## Stellungnahme des ADFC Germering zum Kreuzlinger Feld - IV/3-1/kö

vielen Dank für Ihr Schreiben vom 25.05.2021 bezüglich der Stellungnahme des ADFC (vom 27.03.2020) zu den Bebauungsplänen „Kreuzlinger Feld“ 1. Bauabschnitt Wohnen und 2. Bauabschnitt Sondergebiet/Gemeinbedarf.

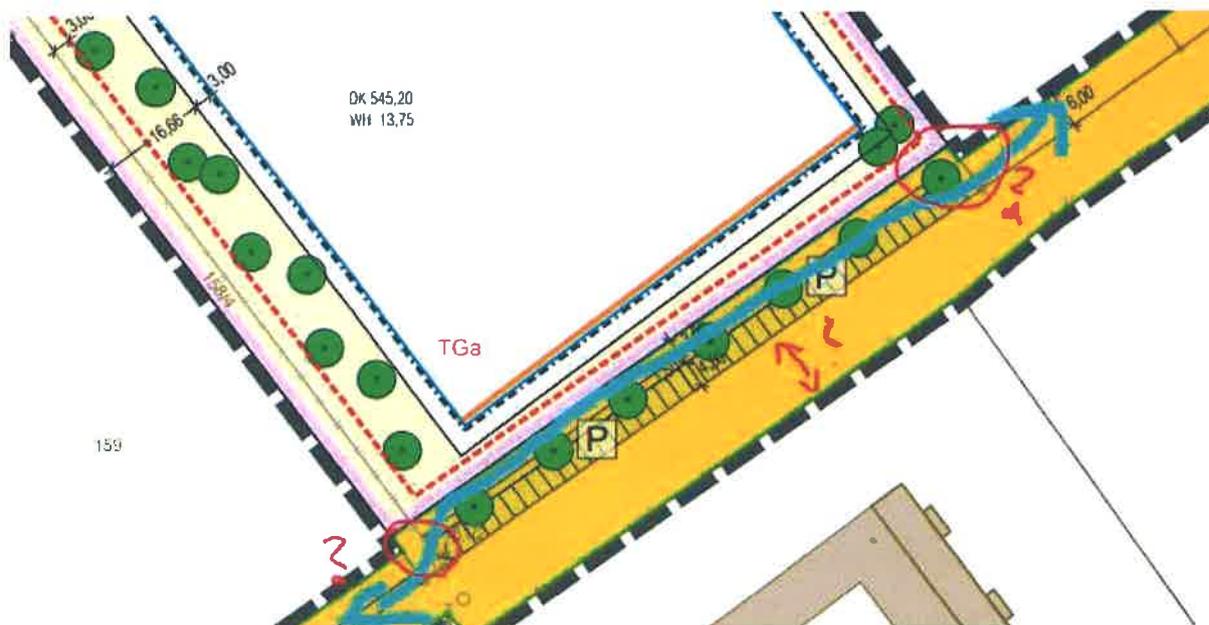
1. Fahrradstr.: Wie eine mögliche Fahrradstraße nördlich des Bebauungsgebiets – südlich der S-Bahn in die Planungsaktivitäten eingebunden werden kann, kann ich Ihnen nicht beantworten, aber da es ja offensichtlich eine neue Straße geben wird, sehe ich kein Problem diese gleich als Fahrradstraße zu planen. Auf einen Radweg entlang der Kreuzlinger Str. kann keinesfalls verzichtet werden, auch wenn hier die Eigentumsverhältnisse schwierig sind. Zumindest in der Rahmenplanung sollte das klar dargestellt sein.
